Přehledový list připomínek v lokalitě 336 / Šmukýřka

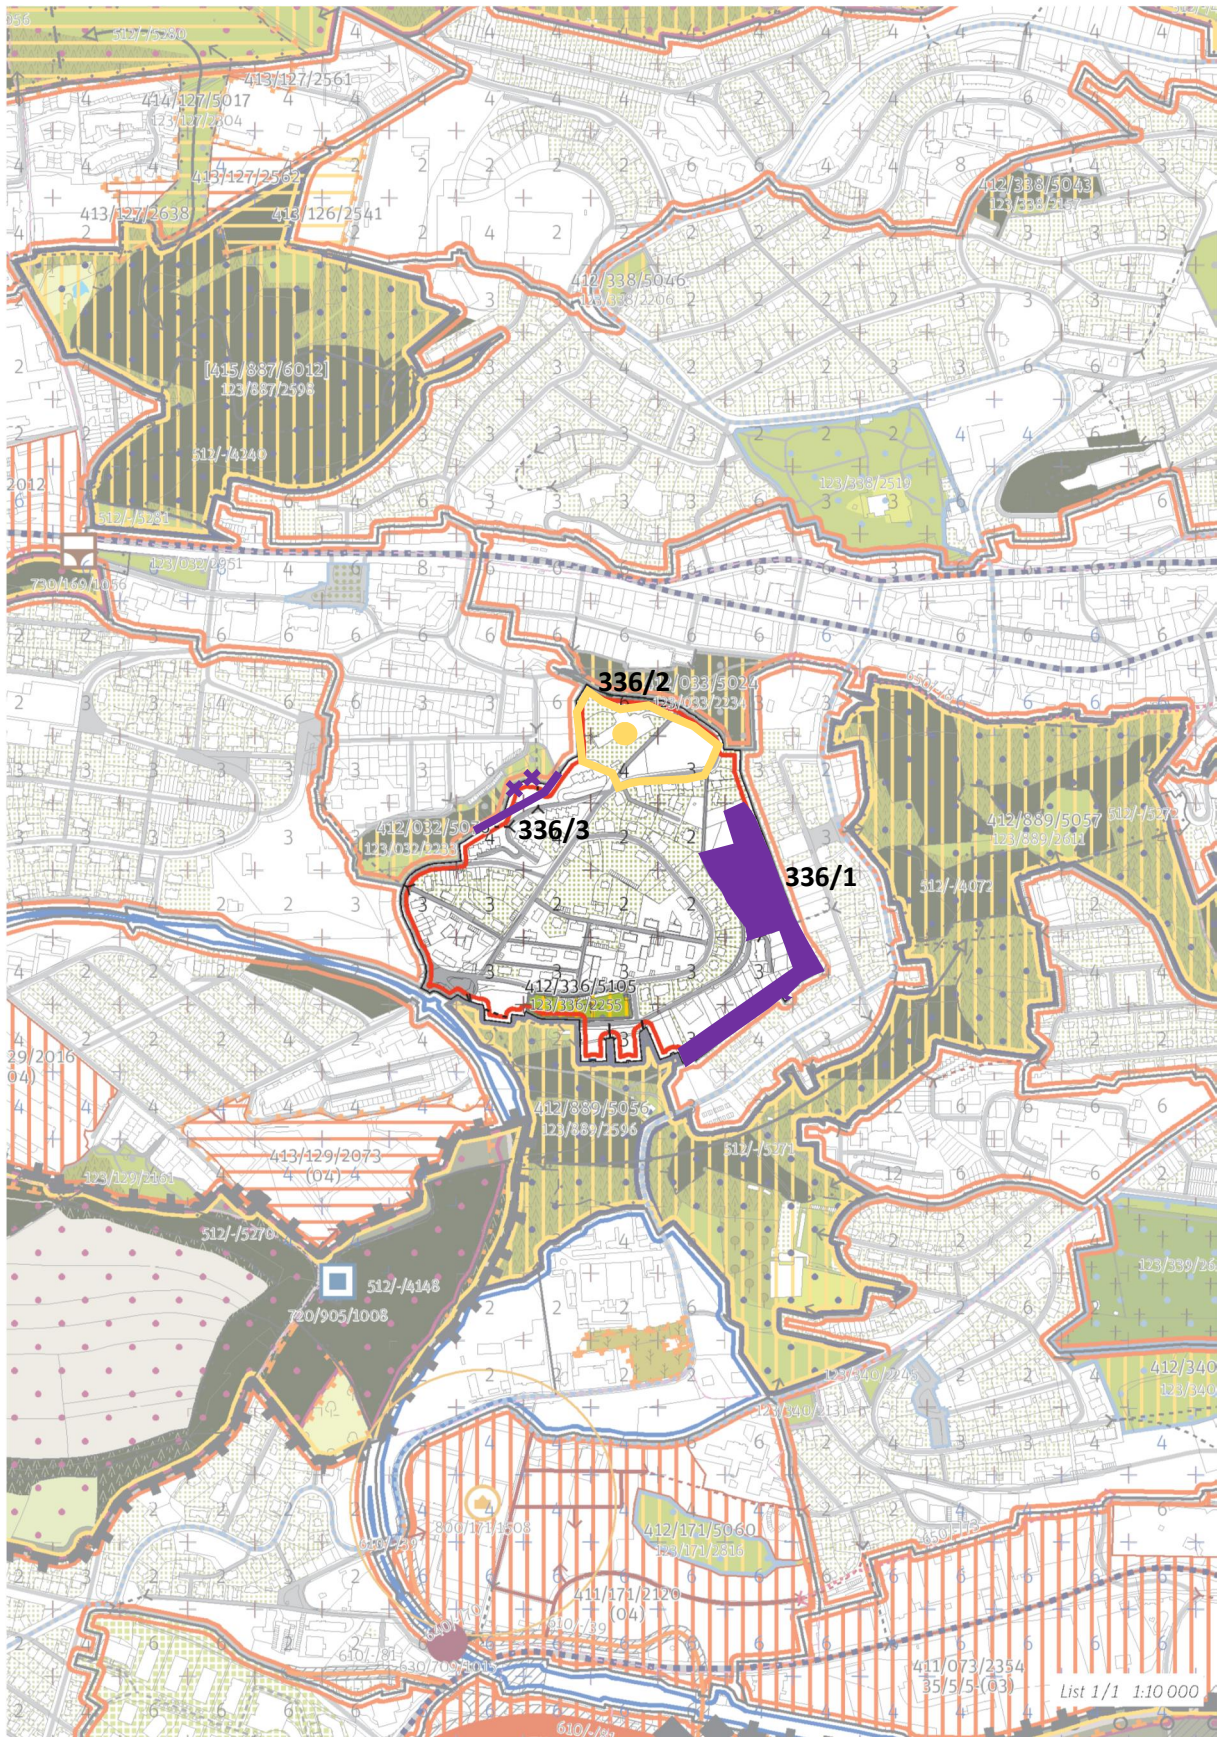
Změna Stavebního bloku na Nestavební blok pro Městskou parkovou plochu lesní. Tato připomínka je zásadní.

Odůvodnění: Propojení sousedních zelených ploch (412/033/5024 a 412/032/5076) dohromady by tvořily společně s 412/889/5056 pěší okruh krajinou.

Vyznačení stávající občanské vybavenosti plochou. Tato připomínka je zásadní.

Odůvodnění: Vyznačení stávající OV gymnázia Nad Kavalírkou plochou. Zároveň vyznačit stávající OV z koordinačního výkresu 03 je nutné propsat také do základního výkresu 02 a tedy i do KLZ.

Úprava hranice lokality ve styku s lokalitou č. 032/Kavalírka. Tato připomínka je zásadní.

Odůvodnění: Přičlenění stávajícího zeleného cípu k lokalitě č. 032/Kavalírka. Doplnění zelené plochy stávající vegetace do souvislého pásu (park Kavalírka).

Vypustit z výkresu 02 rastr Výškové regulace, ponechat jako informativní ukazatel ve Schéma 03. Tato připomínka je zásadní.

Odůvodnění: Výšková regulace pomocí čtverců 100 x 100 m je v území stabilizované lokality s jasnými objemy budov nadbytečná a nepřesná - zavádějící. Výšky hrubého rastru neodpovídají ani současné výškové hladině. PSP dostatečně jasně definují pravidla pro dostavbu proluk či přestavbu stávajících objektů - vychází se z výšky existujících objektů a také z indexu využití lokality.
